Bebauungsplan „Mainbullau Schafätsäcker“ mit integriertem Grünordnungsplan

Änderung im Bereich der Grundstücke Fl.Nrn. 34 und 162/1 Gemarkung Mainbullau

Begründung

seit 18.11.15 wirksamer FNP ohne Darstellung der Ausgleichsfläche

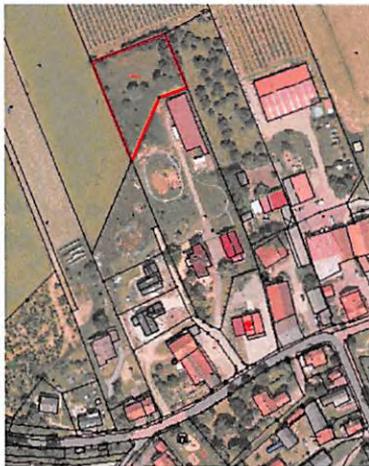
Das Landratsamt hatte im Zuge der ersten Beteiligung gefordert, die Ausgleichsfläche auf Fl.Nr. 162 neben dem Bebauungsplan auch im FNP darzustellen. In den Planteil wurde daraufhin auch die bereits im Zuge der Aufstellung des Bebauungsplanes in den Jahren 2013-2015 außerhalb des Geltungsbereiches des BPlanes vorgesehene Ausgleichsfläche auf Fl.Nr. 163/2 eingetragen. Im damals parallel zur Aufstellung des BPlanes durchgeführten Verfahren zur Änderung des Flächennutzungsplanes wurde die Darstellung der Ausgleichsfläche nicht gefordert.
